### הנדון: התנגדות לתוכנית מס' 101-0256529

### "שימור מצודת אייל וחשיפתה לציבור, והקמת בית מלון"

גבעת התנ"ך מוקפת בעיגול. מתוך נספח הבינוי של תוכנית ירושלים 2000

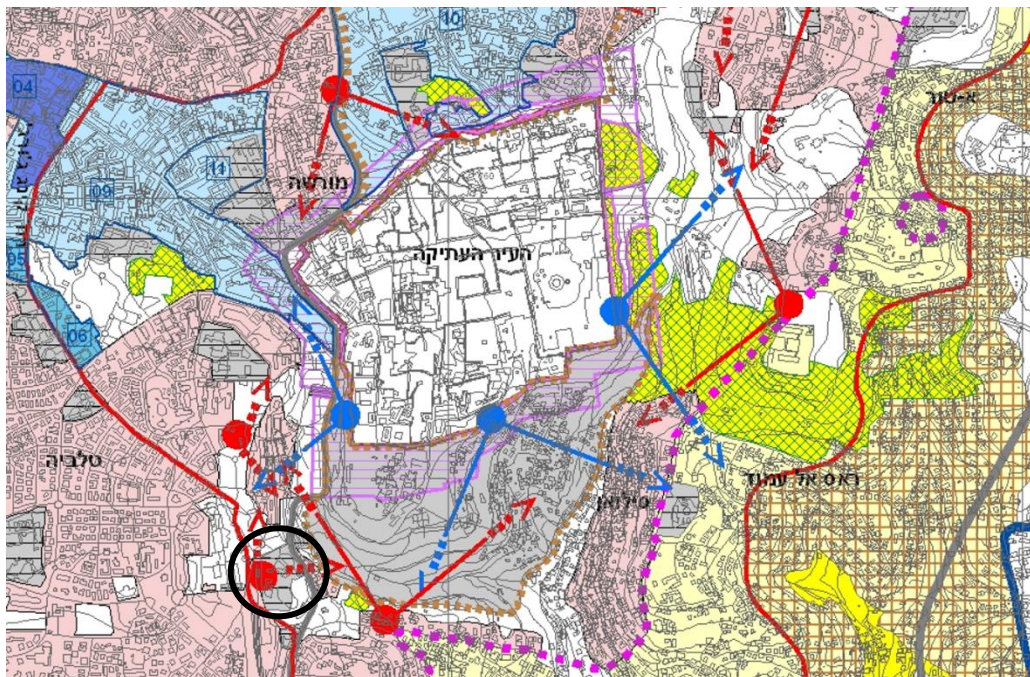
12. מעגל נוסף של השפעה של התוכנית אשר כלל לא נלקח בחשבון הוא האגן החזותי של העיר העתיקה. לפי נספח הבינוי של תוכנית המתאר ירושלים 2000, התוכנית נמצאת בתחומי האגן החזותי של העיר העתיקה ובפרוזדור תצפית. מאז התוכנית המנדטורית הראשונה

לעיר ב-1918 השתרשה בעיר מדיניות שימור מחמירה באגן העיר העתיקה, שמבקשת לשמר את בולטות העיר העתיקה בקו הרקיע העירוני ואת תבנית הנוף של העיר ההיסטורית שסובבת אותה. לשם כך תוכנית ירושלים 2000 קובעת דרישות מיוחדות ביחס לתוכניות שנמצאות בתחומי האגן החזותי. בפרוזדור תצפית "נדרשת הקפדה ושמירה על המבטים אל העיר העתיקה ומתוכה, וכן על ערכים דתיים, המצויים באזור". עוד קובעת התוכנית כי "לא תאושר תכנית מפורטת בפרוזדור תצפית המסומן בנספח מס. 3 - "תבנית הבניה בעיר" אלא אם שוכנע מוסד התכנון שאין בכך כדי לפגוע במבטי הנוף הנצפים אל העיר העתיקה וממנה" (סעיף 6.8.6). בהחלטת הוועדה המחוזית מה-21.5.23 להפקיד את התוכנית המוצעת בתנאים הוועדה דרשה לבצע בדיקת נצפות, אך בדיקה כזאת לא מופיעה בין המסמכים המופקדים.

13. בשל ממדי המלון, הנצפות שלו מהעיר העתיקה תהיה גבוהה. בין מבנים היסטוריים בעלי חשיבות דתית, אדריכלית ותרבותית על גבעת התנ"ך ומעל גיא בן הינום והשטח הפתוח של גבעת התנ"ך, יבלוט מבנה המלון, אשר כפי שתואר לעיל, אינו משתלב בסביבתו, לא בקנה המידה ולא באופי הבנייה.

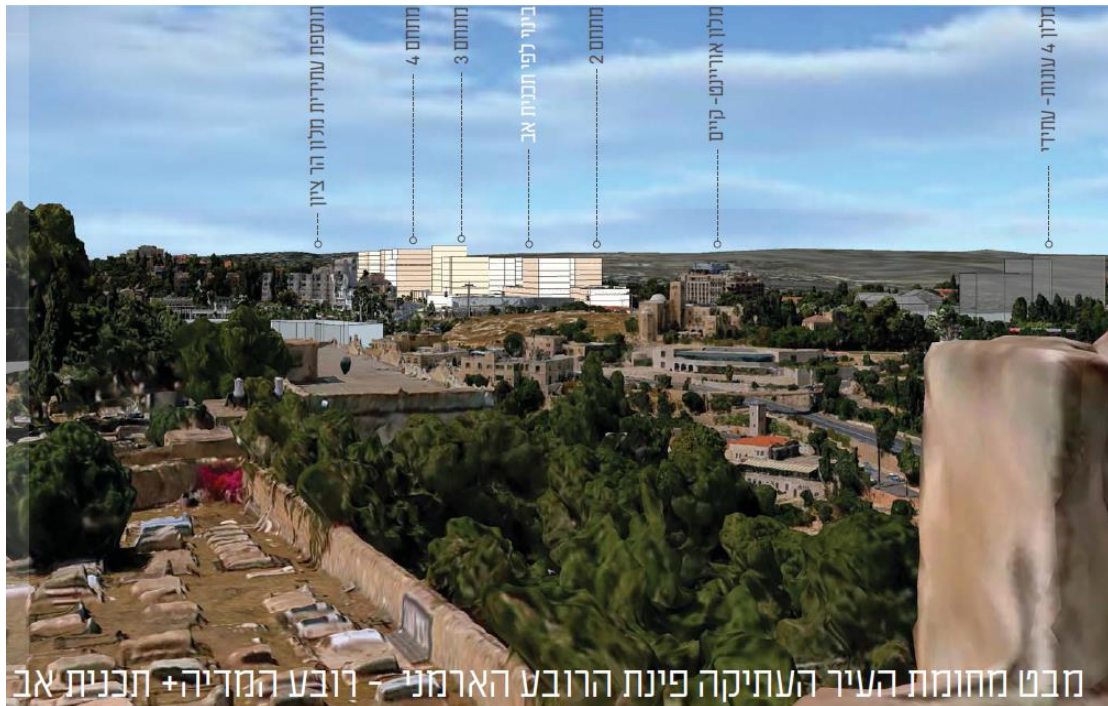
15. התוכנית נושקת לאתר הטבע עירוני גבעת התנ"ך, אשר הוגדר בתוכנית ירושלים 2000 כבעל ערכיות גבוהה מאוד. בנספח 3 של ירושלים 2000 האתר מתואר באופן הבא: "כיפה חשופה מהאחרונות בתחום העיר ממנה נצפה ספר המדבר וחלקים ממערב העיר. הכיפה הנה אחד מאתרי הפריחה החשובים במרכז העיר". מתיאור זה ניתן להבין שערכיותו נובעת לא רק מערכי הטבע שבו, אלא גם מהישארותו לא מבונה והנוף שנצפה ממנו. **לאתר תפקיד חברתי חשוב, כמקום שמאפשר קשר עם הטבע בלב העיר ההומה, עם ההיסטוריה של העיר ותבנית הנוף הייחודית שלה ובכך מחזק את הזיקה של התושבים לעירם. את הזיקה הזאת יש להעדיף על פני מסחור הנוף והאתר, בתוכנית שתתרום בראש ובראשונה ליזמיו וקבוצה אקסקלוסיבית של תיירים שיכולים לשלם על השהות במלון בוטיק.**

16. התוכנית קובעת בסעיף 6.15 שתוכניות סמוכות לאתרי טבע עירוני צריכות להתייחס לשימור ערכי הטבע העירוני, מה שלא נעשה בתוכנית הנדונה. התוכנית כלל לא מראה את היחס בין הבינוי המוצע לגבעה, לא בהדמיות, לא בחתכים ולא בנספח נצפות. היא מסתפקת בתכנון מעבר לגבעה בין אגפי המלון ושילוב מרכז התיירות באגף הדרומי, אך אלה לא מאזנים את הפגיעה המשמעותית בנוף ובאופי המקום. המלון יתנשא לגובה של 10 מטרים מעל גבעת התנ"ך ויחסום מבטים לכיוון צפון וצפון-מערב וגם הנוף המיוחד של הכנסייה הסקוטית היושבת לבדה בראש הגבעה ישתנה. כן ייעלם נוף צמרות העצים מסביב למבנה המצודה. בתוכנית מוצעים מעברים לגבעת התנ"ך אך הם לא מסומנים כראוי במסמכיה וחורגים מתחומי הקו הכחול שלה. בסעיף 4.1 ג' טו' כתוב שתותר חפירה תת"ק ממרכז התיירות לגבעת התנ"ך, אך המעבר אינו מסומן כנדרש בתשריט ולא ניתן לדעת איך וכיצד הוא יוצא בגבעת התנ"ך. כמו כן, נספח התנועה מסמן מעלית ממרכז התיירות אל גבעת התנ"ך.
